## PARECER DA COMISSÃO DE AVALIAÇÃO

### RELATÓRIO DE CONFORMIDADE AMBIENTAL DO PROJECTO DE EXECUÇÃO

#### “PARQUE EÓLICO DE S. MACÁRIO II”

Novembro, 2008

| Verif.  |                       | <b>PLANTA DE CONDICIONAMENTOS DA LINHA ELÉCTRICA</b>                               |  |  |  | Desenho nº  |        |   |  |  |

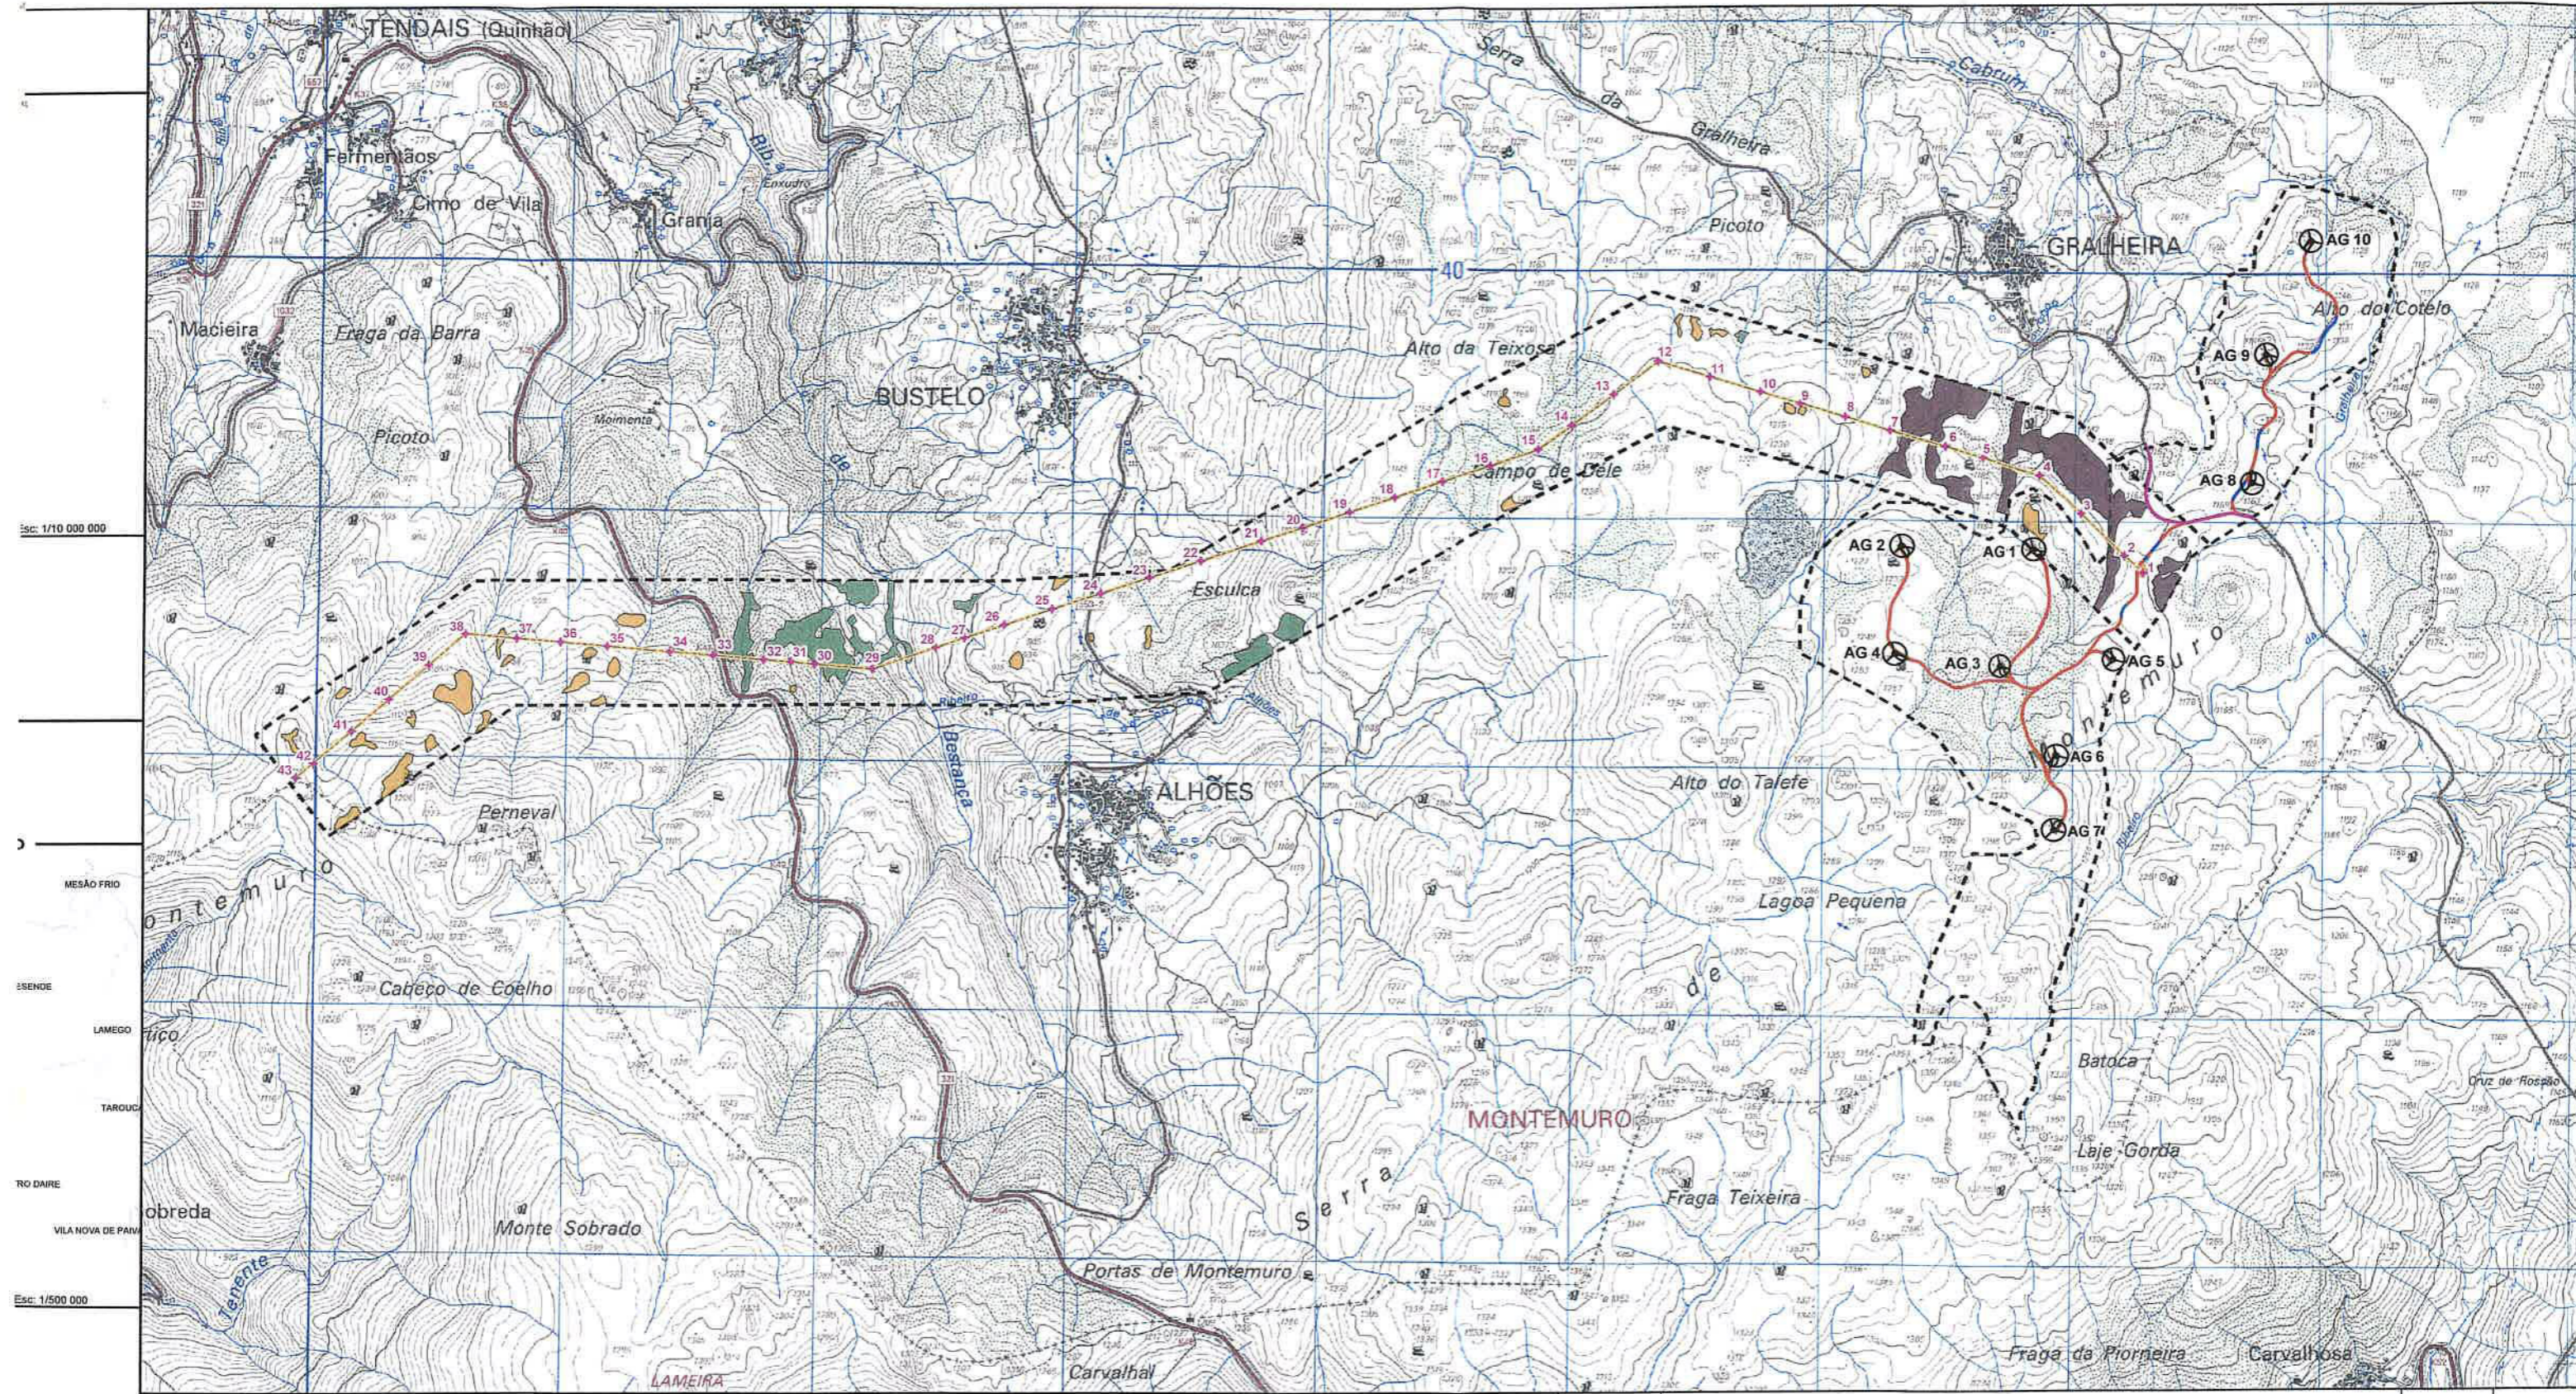
Relativamente à Planta de Condicionamentos da Linha Eléctrica, realçam-se as seguintes situações:

- Não são indicadas as ocorrências patrimoniais existentes ao longo do corredor estudado, considerando-se que a mesma deverá ser reformulada. Todavia, as ocorrências 12, 13, 14, 15, 16, 17, 18, 21, 22 e 24 localizadas na envolvente do traçado da linha eléctrica, definido em fase de Estudo Prévio, encontram-se afastadas do traçado agora definido.

- A linha eléctrica atravessa uma mancha de carvalho, entre os apoios 28 e 33. Embora não sejam colocados apoios nas manchas identificadas, a sobrepassagem da linha poderá conduzir à necessidade de corte ou desbaste dos exemplares arbóreos que se encontrem sob a linha, o que irá produzir um impacto negativo. Assim, reforça-se a necessidade de serem implementadas as medidas relativas à desmatização, reduzindo o corte de arvoredo ao mínimo indispensável.

- No que concerne à afectação do Habitat 9230 – Carvalhais Galaico-Portugueses de *Quercus robur* e *Quercus pyrenaica*, de acordo com a cartografia dos habitats naturais no corredor da linha eléctrica, irá existir ainda a afectação de uma mancha de carvalhos em regeneração, entre os apoios 23 e 28. Este impacto deverá ser minimizado através da salvaguarda do maior número possível de exemplares arbóreos, aquando da implantação dos apoios e abertura/beneficiação de acessos. Esta medida deverá ser integrada na listagem de medidas de minimização do PAAO.

Tal como já mencionado, encontra-se em falta na planta de condicionamentos da linha eléctrica a indicação das ocorrências patrimoniais, devendo a mesma ser reformulada.

- Projecto de execução da linha eléctrica e documento que demonstre o cumprimento das condicionantes e medidas de minimização previstas na DIA, bem como planta de condicionamentos da linha eléctrica reformulada, tendo em consideração o mencionado no presente parecer;
